## 改善箇所説明図

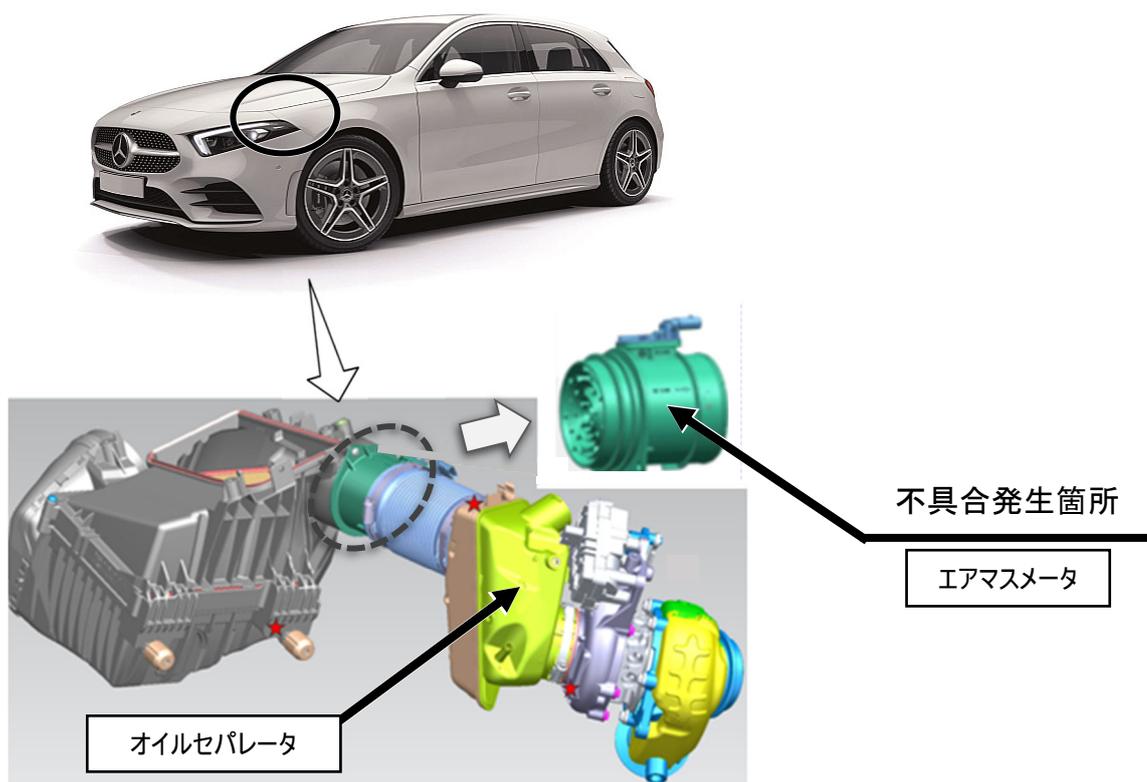
注:  は、交換する部位を示す。

エンジンのブローバイガス還元装置において、オイルセパレータの設計が不適切なため、ブローバイガスの中に含まれるオイル成分が吸気系に流入してエアマスメータに付着し堆積することがある。そのため、正確な吸入空気量が測定できなくなることでエンジン警告灯(MIL)が点灯して出力が低下し、最悪の場合、エンジンがフェイルセーフモード(低速一定回転)になり、排出ガスが基準値を超えるおそれがある。

全車両、オイルセパレータを対策品に、エアマスメータを新品にそれぞれ交換する。

識別：車台番号の付近に黄色の識別ペイントを塗布する
